## 改善箇所説明図

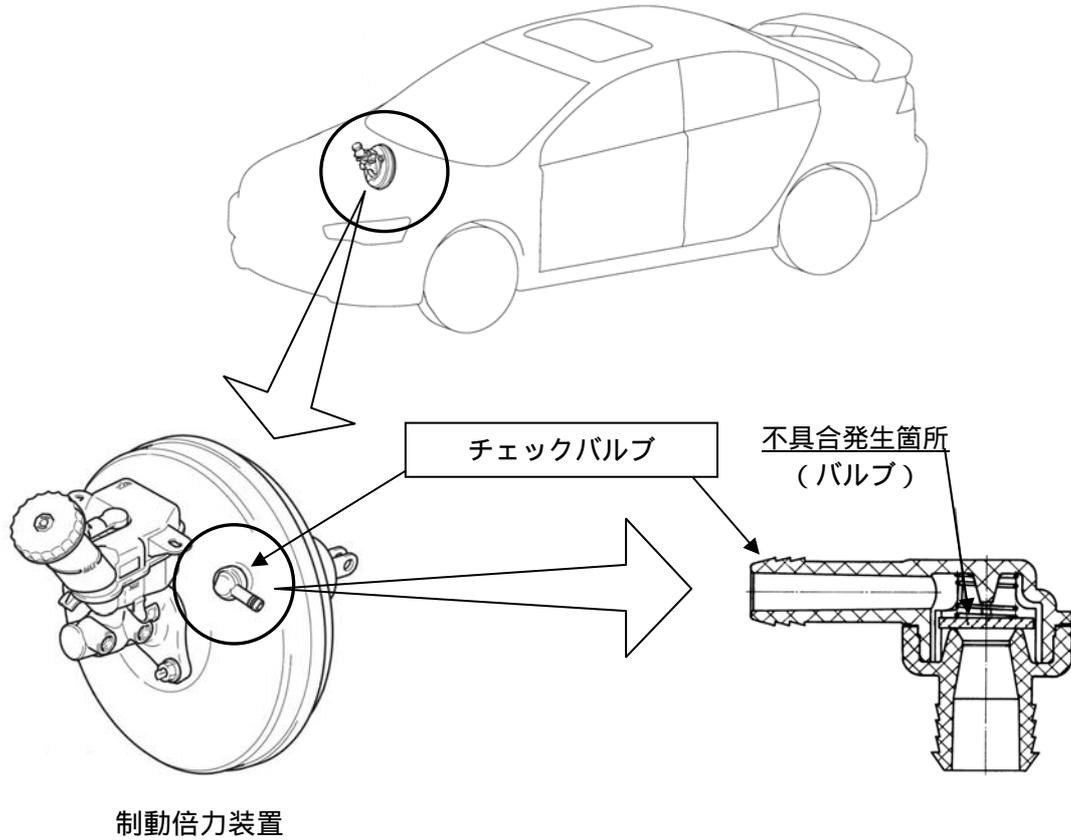
制動倍力装置の負圧を保持するチェックバルブの材料が不適切なため、エンジン停止後の駐停車中に当該バルブが閉じた状態で貼り付くことがある。そのため、始動直後のアクセルペダルを踏まない状態での低速走行中にブレーキペダルを踏んでも、チェックバルブが開かず、最初の制動時に制動倍力装置の負圧が不足し、ブレーキペダルの操作力が増大するおそれがある。

全車両、チェックバルブを対策品と交換する。

注：図中の  内は交換部品を示す。

識別：運転席ドアローワーヒンジ取付けボルト(上側)に、白色または黄色のペイントを塗布する。
